Mission régionale d'autorité environnementale

**AVIS DÉLIBÉRÉ DE
L'AUTORITÉ ENVIRONNEMENTALE PAYS DE LA LOIRE
PROJET DE PARC ÉOLIEN VENDÉE MARAIS
SPLV ÉNERGIE
SUR LA COMMUNE DE SAINT-PIERRE-LE-VIEUX (85)**

n° PDL-2021-4469

Plan de situation –
 Zone d'implantation potentielle – et
 projet retenu (source : étude d'impact).

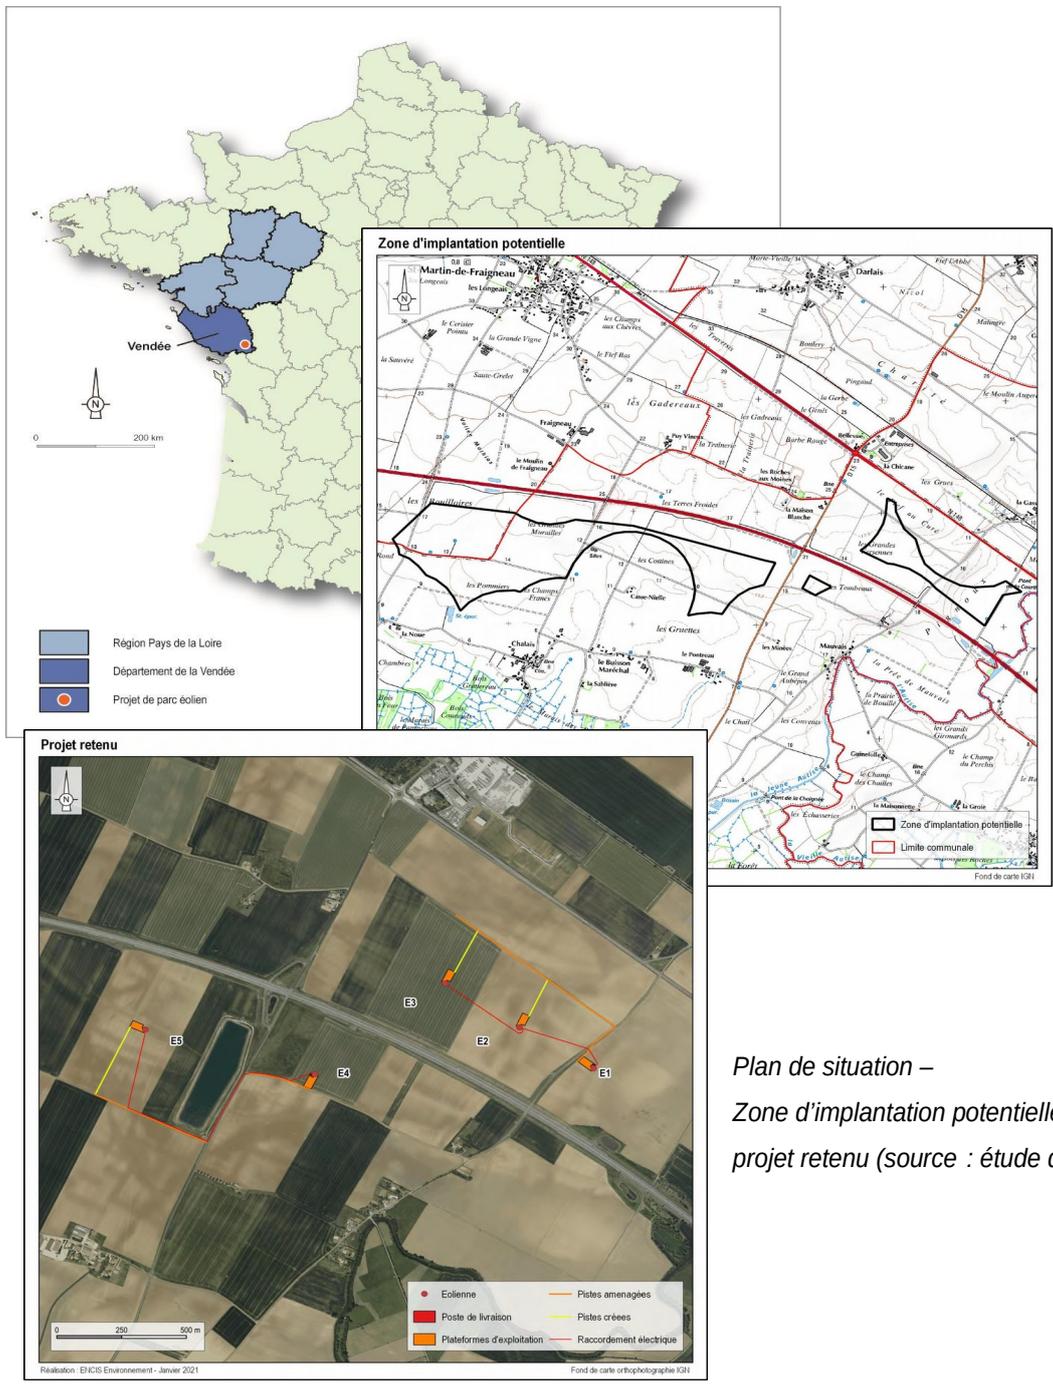
La zone d'implantation potentielle (ZIP) se compose de trois sites. Un site au nord de l'autoroute qui comprend les trois éoliennes (E1, E2 et E3), deux autres sites au sud de l'autoroute séparés par la RD n°15 et accueillant chacun une éolienne, E4 à l'est et E5 à l'ouest.

La MRAe indique que le raccordement à un poste source étant indispensable pour l'atteinte de l'objectif poursuivi par l'implantation de ce parc éolien, le raccordement est bien constitutif du « projet » au sens de l'article L122-1 du code de l'environnement et qu'à ce titre, ses impacts doivent être traités dans le cadre de la présente étude. En l'état, le dossier précise seulement que les travaux de raccordement s'effectueront en empruntant les voiries.
